ZUKUNFTS INITIATIVE
ZOOTZEN

Kommentare und Ergänzungen
zum Planentwurf
PV Dammerwegsstücken
– Klessener-Zootzen

Quelle: Vorentwurf Vorhabenbezogener
Bebauungsplan vom 1.8.2023 Seite 25

Abstände zum Dorf

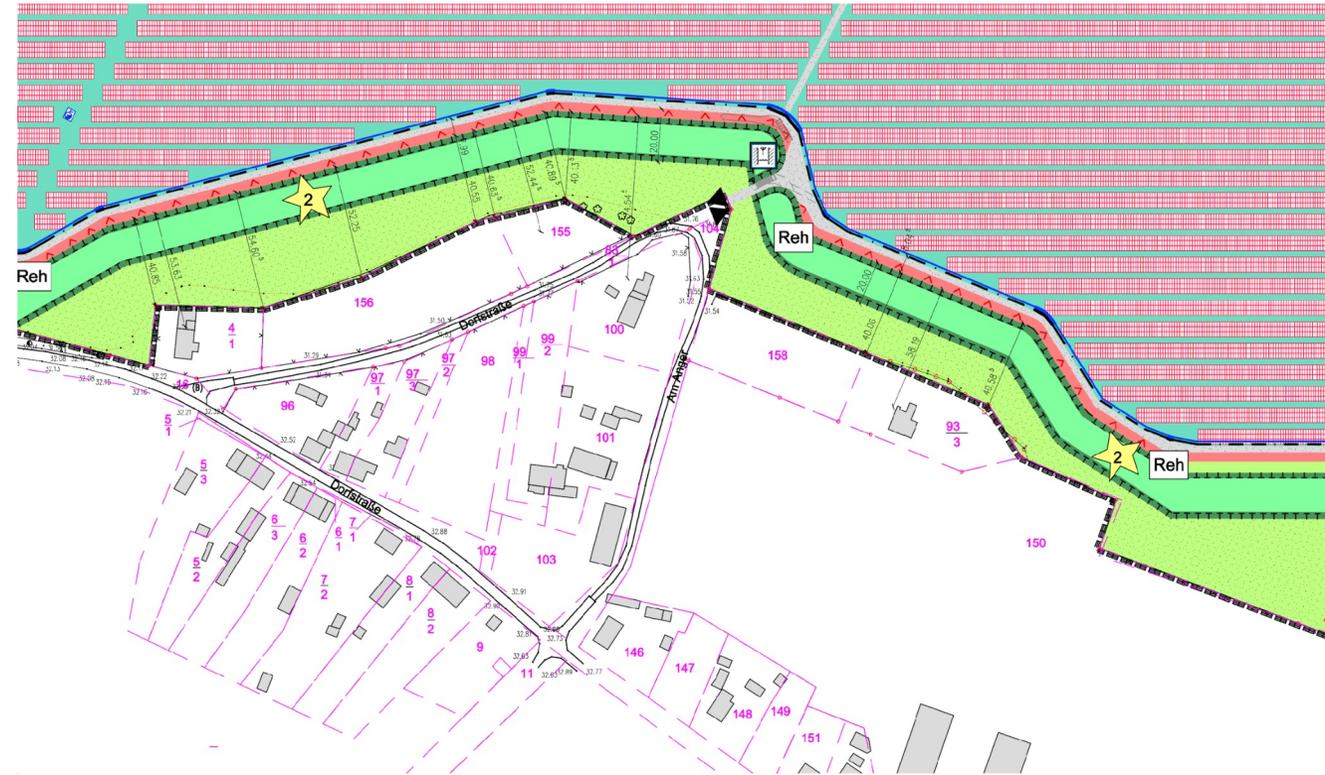
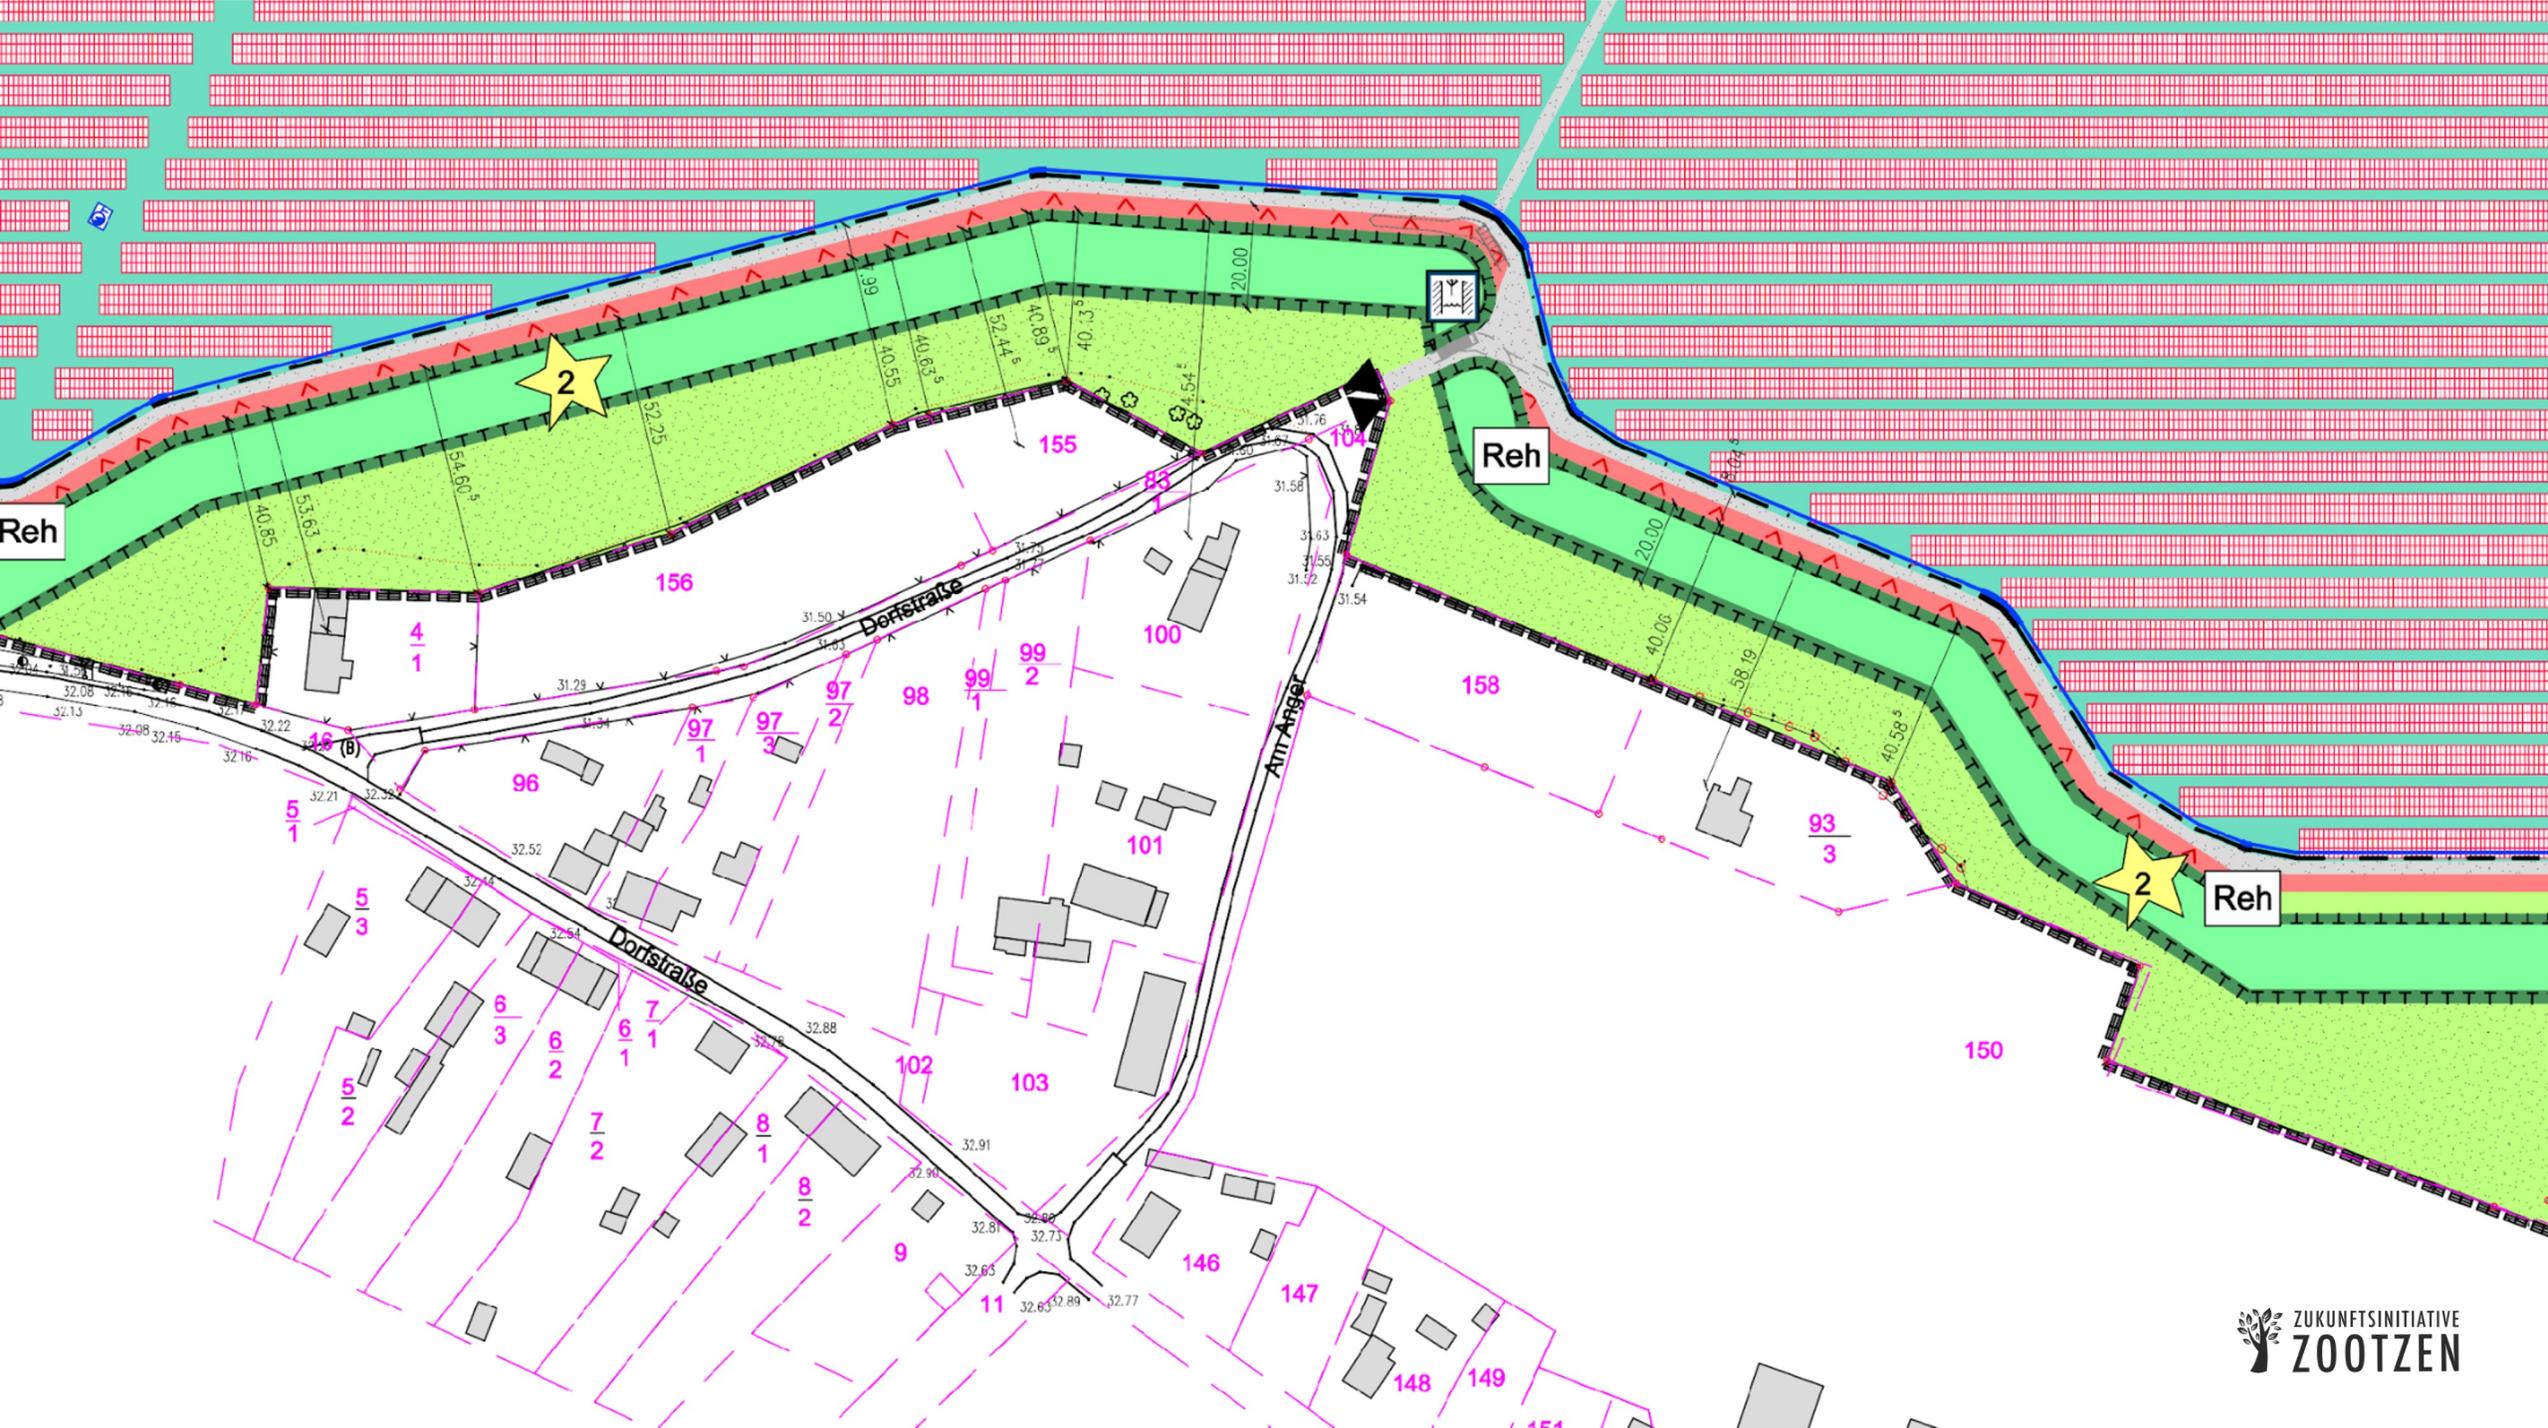
Im Text keine Angaben zu Abständen zum Dorf.
Nur ein einziger Satz beschäftigt sich mit dem Thema “Siedlung”.
Abstand nur aus Planzeichnungen ableitbar.

Laut Plan:

40 Meter

Üblich:

200 bis 500 Meter

Höhe der Solarmodule

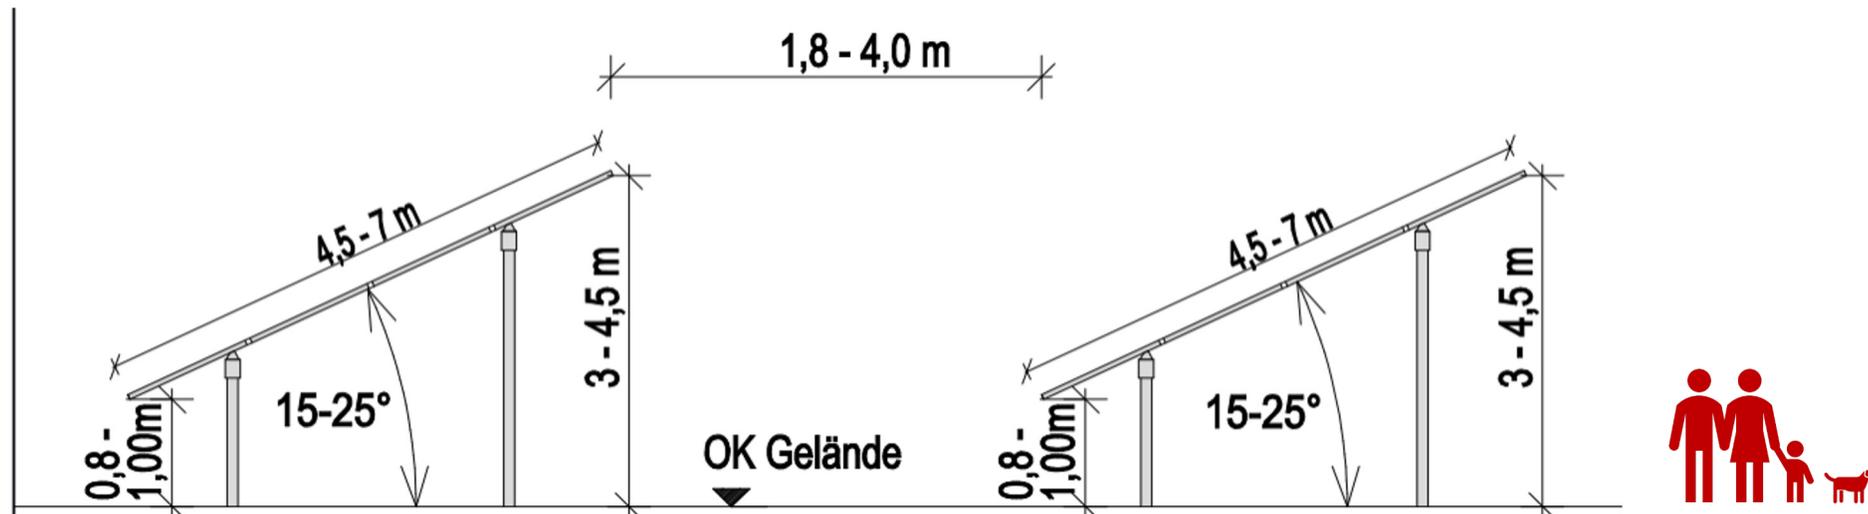
Im Plan:

bis zu **4,50 Meter**

Üblich bei Sichtachse:

2 bis 2,50 Meter

Bisher in Friesack genehmigt:

ca. 2,0 Meter

Plan ist unspezifisch bezüglich des Sichtschutzes

- Aus Planzeichnungen geht hervor: Sträucher
- Zuvor wurde eine Kunststoff-Bespannung 'angeboten'

Aktuelle Nutzung des Ackers

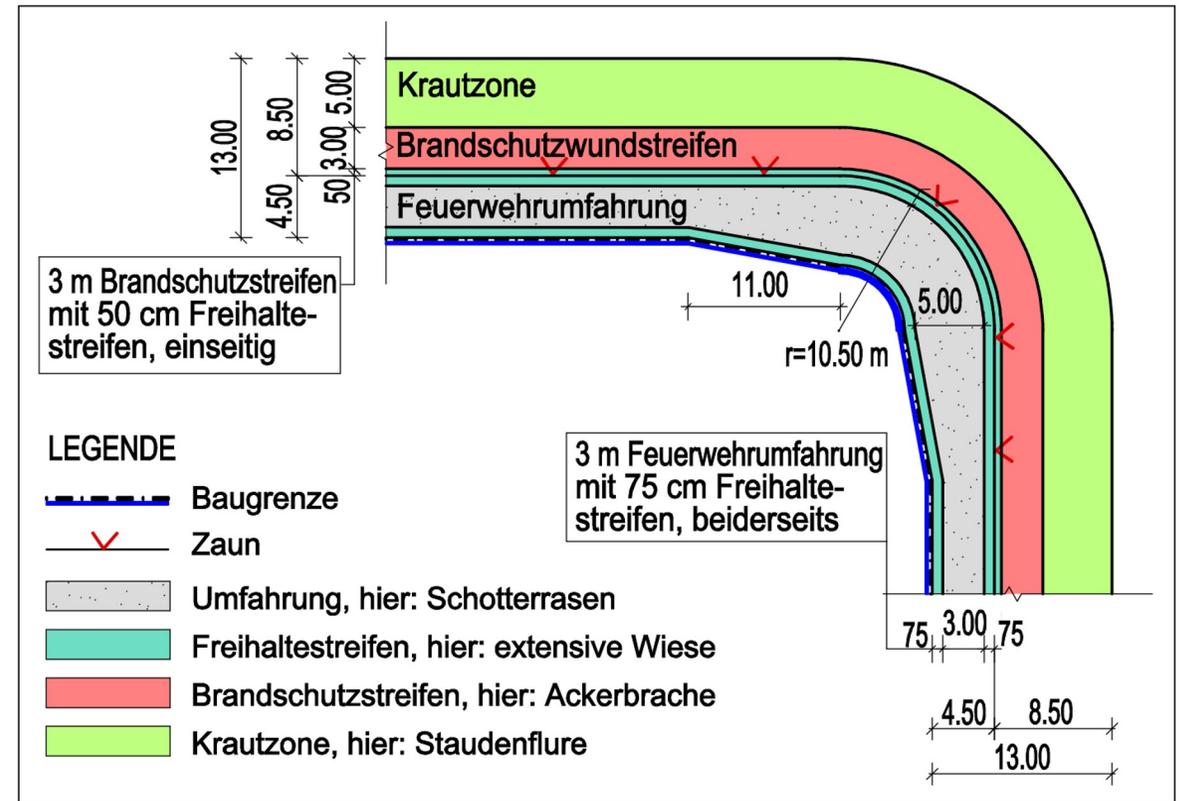
Laut Plan:

”Sandacker”, nur für Grünland geeignet

Tatsächlich:

Getreide, Lupine etc.

Aktuell Umstellung auf Bio-Landwirtschaft

Mäßig ertragreich, aber seit Jahrzehnten wirtschaftlich

Keine Aussagen in Kartierung zu Großsäugern

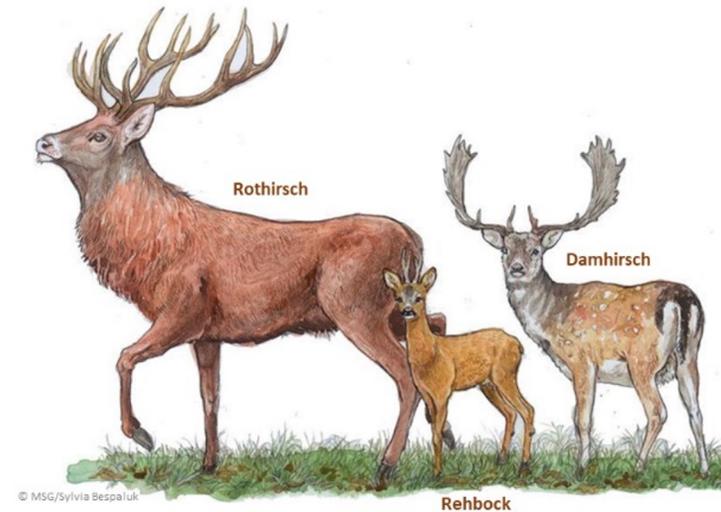
- Es wurde kein Gutachten beauftragt
- Der Gutachter hat dennoch darauf hingewiesen, dass Spuren gefährdet wurden

Nachtbild des Ackers mit Wärmebildkamera

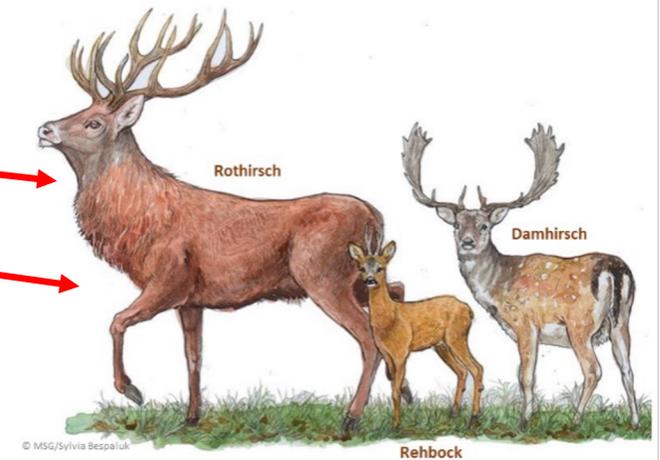
Austrittsfläche für große Zahl von Wildtieren, vorwiegend nachts

Für Rot- und Damhirsche etc. wird das Feld abgeriegelt

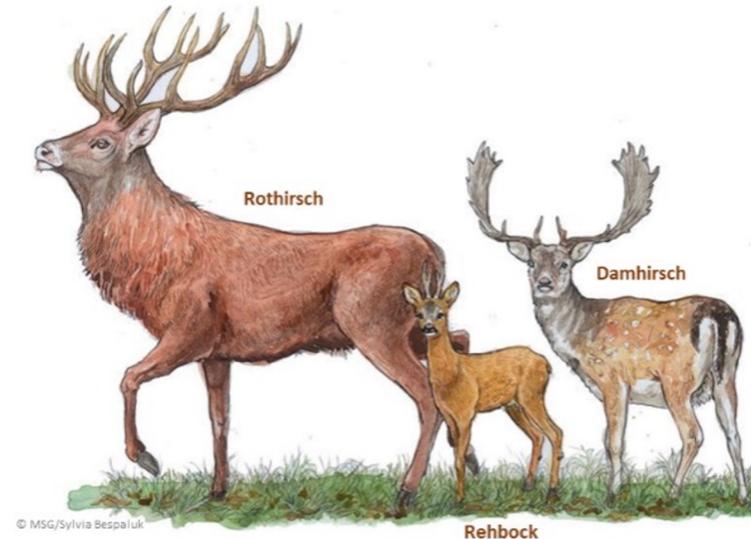
- Empfehlung des MLUK wurde ignoriert:
Querungstrassen von mindestens 30 m Breite
- Problematisch für die Tiere
und für den Wald (Verbiss)

Einbettung in die Waldlandschaft

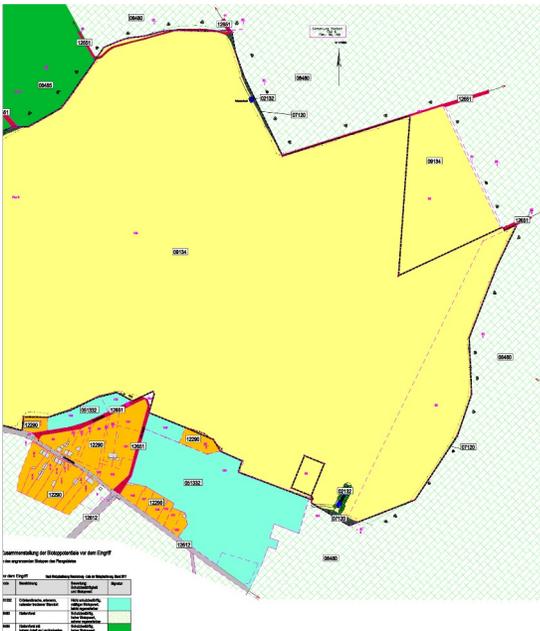
Laut Plan: Nadelwald / Kiefernbestände

Tatsächlich: hauptsächlich Laubwald – Naturschutz-fachlich wertvoll

Bodendenkmal

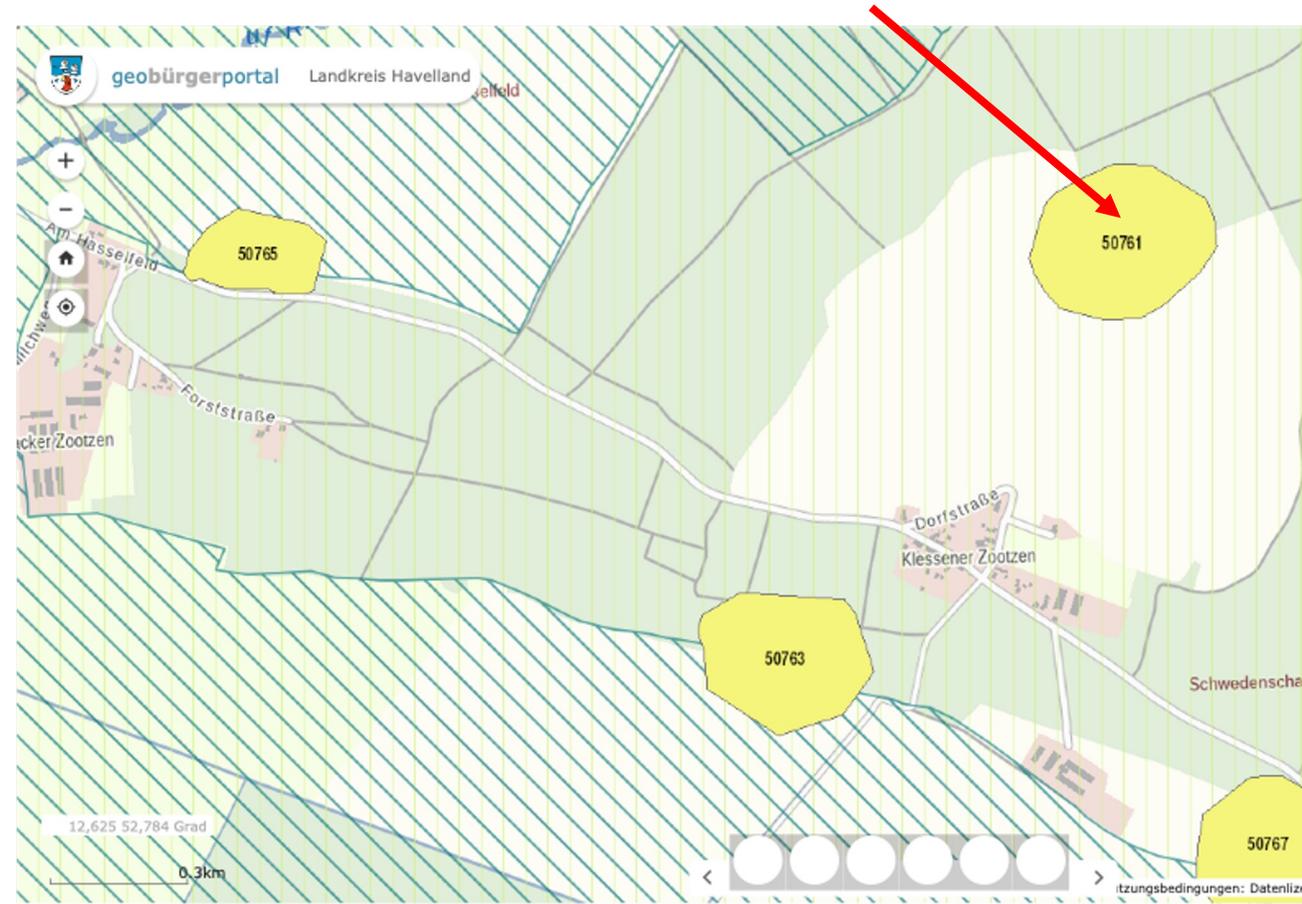
Laut Plan:

Das Bodendenkmal ist im Wald und nicht betroffen

Tatsächlich:

Der Slawische Burgwall grenzt DIREKT an den Acker

Bodendenkmal hat touristische Bedeutung
